URGENT – Veiligheidsbericht
Correctie medisch apparaat
Ingenuity TF PET/CT met softwareversie 4.0.2 (4.0.0.26645)
Softwareproblemen

BETROKKEN PRODUCTEN	Ingenuity TF PET/CT (model 882456) met softwareversie 4.0.2 In het Help-scherm wordt 'v4.0.0.26645' weergegeven.
PROBLEEMOMSCHRIJVING & DOOR DE KLANT/GEBRUIKER TE ONDERNEMEN ACTIES	<ol style="list-style-type: none">1) Het systeem gebruikt de starttijd van de opname als beheertijd als het veld 'Admin Time' (Beheertijd) op een onderzoekskaart is ingevuld en 'Wait for Start' (Wachten tot start) is aangevinkt. Dit kan leiden tot onjuiste SUV-waarden en onjuiste onderzoeksresultaten. Door de gebruiker te ondernemen acties (1): U kunt controleren of dit probleem zich voordoet door de DICOM-gegevens of de beelden in de fusieweergavetoepassing te bekijken. Corrigeer de 'Admin Time' (Beheertijd) tijdens een retrospectieve reconstructie, indien nodig. Volg de Instructions for Use, System Operation for Ingenuity TF PET/CT (459800079331), Chapter 7 Reconstructing PET Images, Administration Parameters (Gebruiksaanwijzing, Systeembediening voor Ingenuity TF PET/CT (459800079331), hoofdstuk 7 'PET-beelden reconstrueren', paragraaf 'Beheerparamete

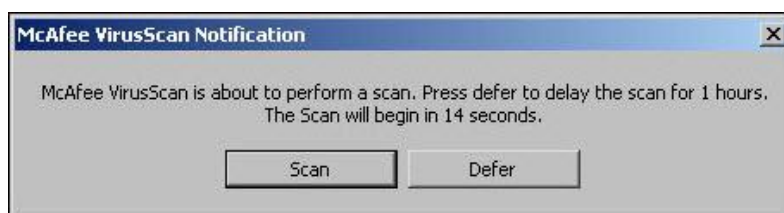
gebruikelijke realtime-informatie niet weergegeven. Hierdoor start de gebruiker de klinische scan mogelijk eerder of later dan gewenst, wat leidt tot een verkeerd getimed bolus.

Door de gebruiker te ondernemen acties (23):

De gebruiker krijgt de volgende melding wanneer het systeem op het punt staat om de virusscan te starten.

Philips Healthcare raadt de gebruiker aan om de virusscan tijdens een gepland bolusvolgonderzoek uit te stellen door op 'Defer' (Uitstellen) te klikken wanneer de gebruiker de bovenstaande virusscanmelding van McAfee krijgt.
